**AVIS RELATIF À LA PROTECTION
CONTRE LES EVENTUELS EFFETS NOCIFS ET NUISANCES
PROVOQUÉS PAR LES RAYONNEMENTS NON IONISANTS
GÉNÉRÉS PAR DES ANTENNES ÉMETTRICES STATIONNAIRES**

Commune : FLORENVILLE - Exploitant : CITYMESH

Référence exploitant : LX06400_A

Rapport n° 2864 / 2024

Figure 1 : Vue en plan des lieux de séjour et des points de contrôle

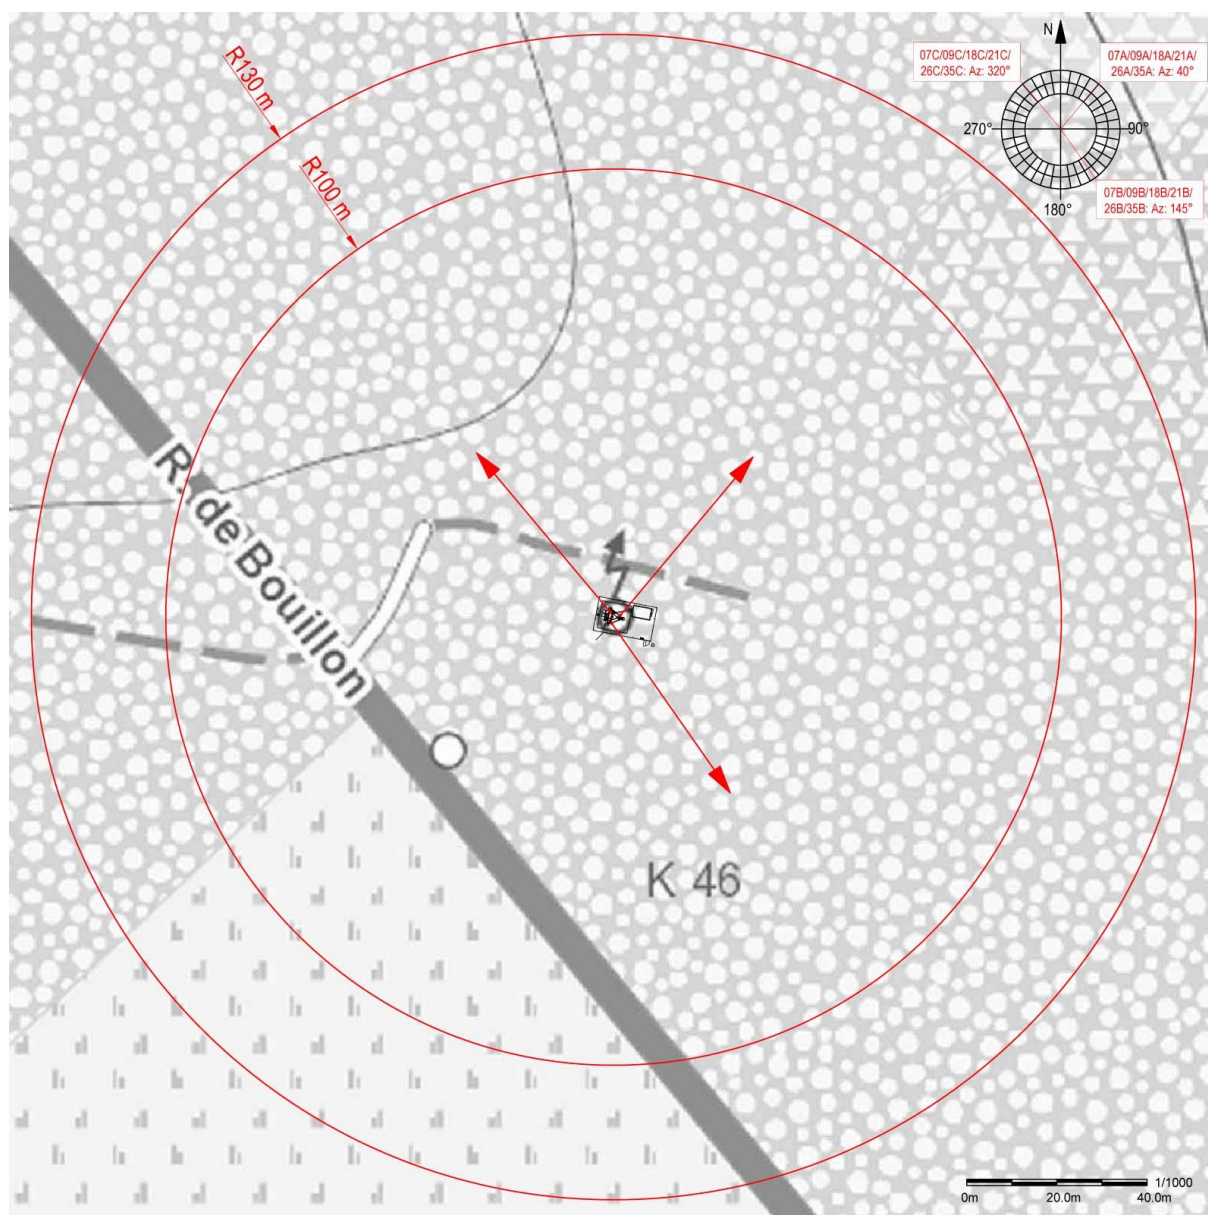
En ce qui concerne les antennes de l'installation mentionnées dans le tableau 1, la distance maximale à laquelle la limite pourrait être atteinte, à l'extérieur, est égale à 104,7 m. S'il n'y a pas de LS à une distance inférieure, les antennes respectent forcément la limite d'immission.

Dans le cas des LS situés à l'intérieur des bâtiments, une atténuation d'obstacle est prise en compte et il en résulte que la distance maximale à laquelle la limite pourrait être atteinte se réduit à 74,1 m.

Figure 2 : Vue en plan des installations d'antennes dans un rayon de 300 mètres autour de l'installation faisant l'objet de la demande d'avis

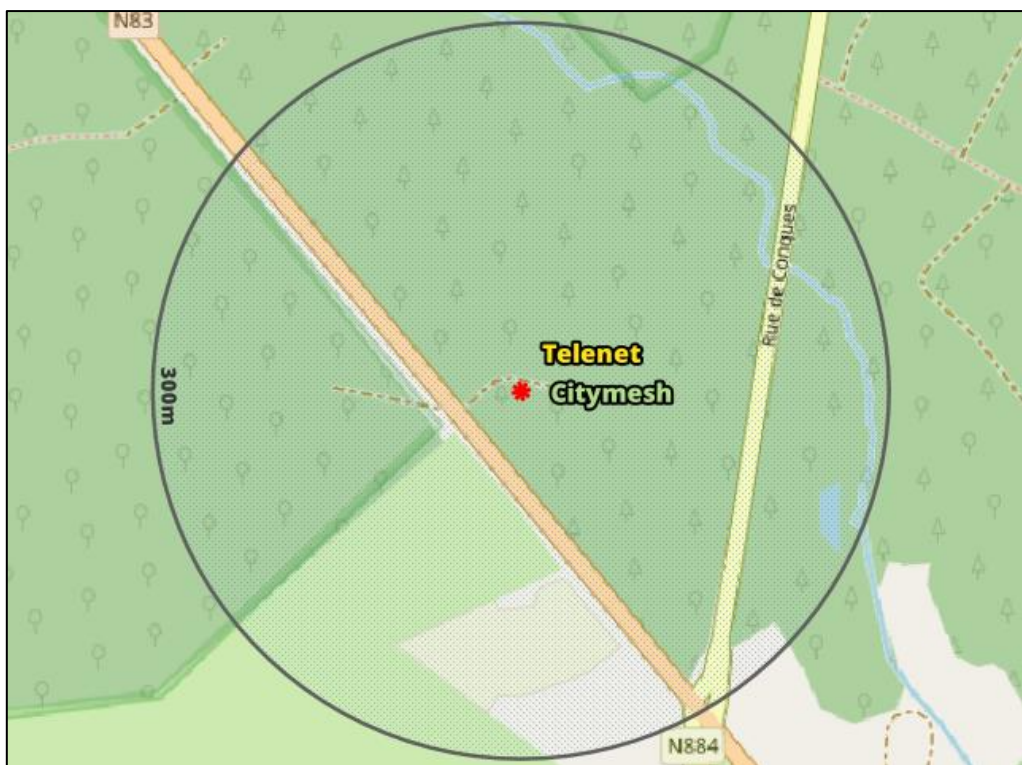
Compte tenu des considérations ci-dessus, il apparaît que l'intensité du rayonnement électromagnétique généré, dans les lieux de séjour situés dans un rayon de 300 mètres autour de l'installation référencée dans le paragraphe 2, par l'ensemble des antennes émettrices stationnaires de l'ensemble des exploitants du même site d'antennes émettrices stationnaires respecte la limite fixée à l'article 4, § 2 du décret.
